# **[ERRATUM: BLUE ENERGIE, PROFIELWERKSTUK VWO6]**

In dit document geven we enkele verbeteringen voor fouten die in de uiteindelijke versie van ons profielwerkstuk aanwezig waren.

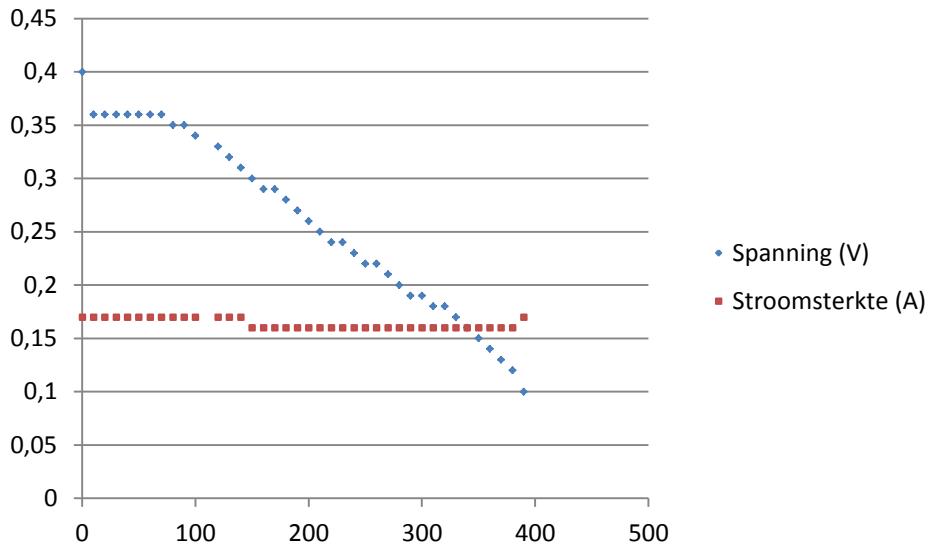
De grafiek op deze pagina moet worden vervangen door de volgende:

De legenda en de omschrijvingen langs de x- en de y-as kloppen wel.
